改善箇所説明図(1)

サイドクラッチバルブ

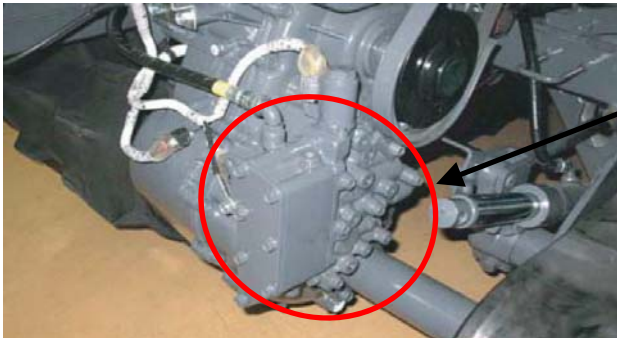
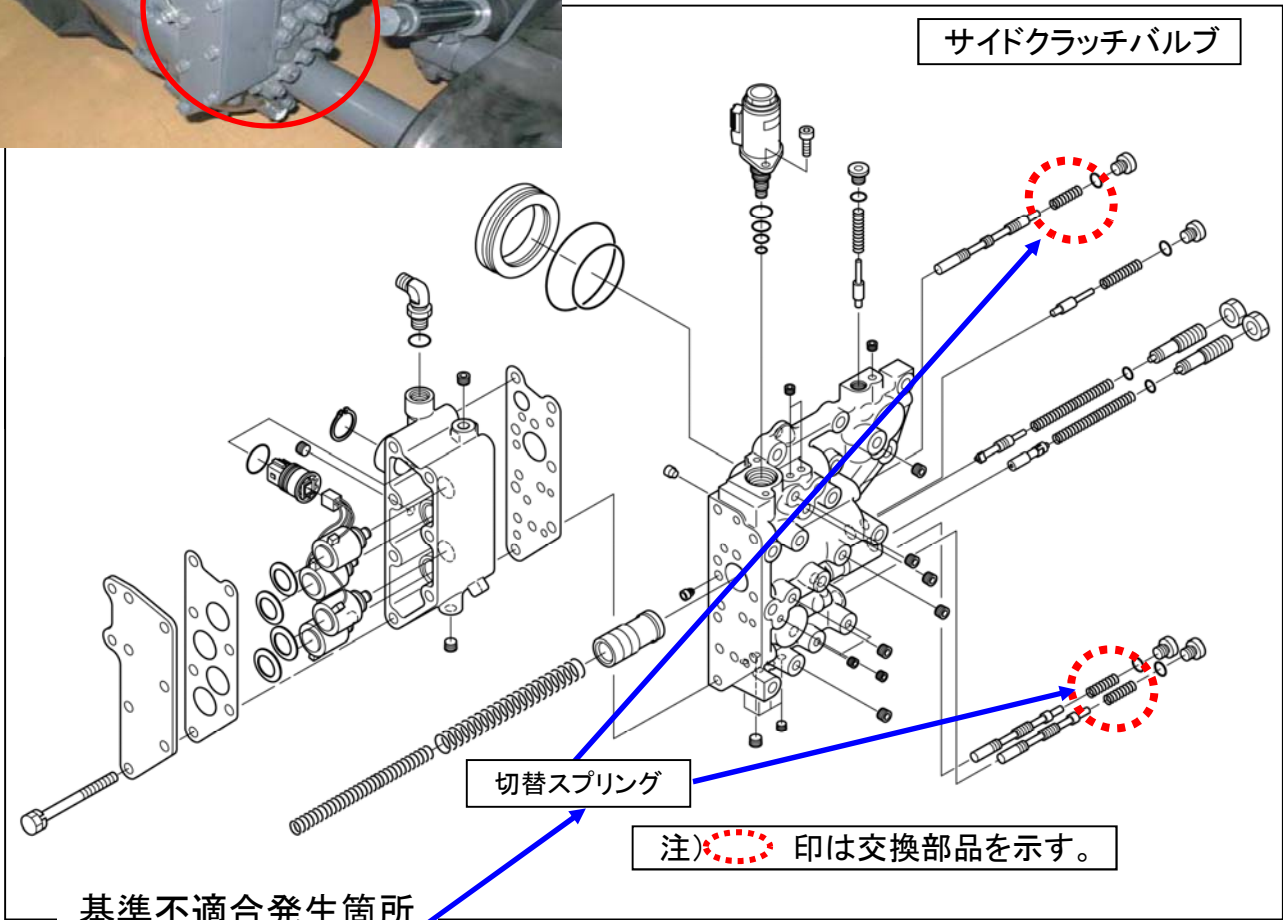
基準不適合発生箇所

動力伝達装置のサイドクラッチにおいて、クラッチを作動させるバルブの切替スプリングの耐久性が不足していたため、切替スプリングが折損する場合があります。そのため、そのまま使用を続けると破損片がバルブに噛み込んでサイドクラッチが作動不良となり、旋回や直進ができなくなるおそれがある。

全車両、切替スプリングを対策品に交換する。交換後、サイドクラッチの作動確認を行い、作動不良が発生している車両についてはサイドクラッチバルブ一式を交換する。

交換後、各プラグの頭部に白ペイントを塗布する。

白ペイントを塗布
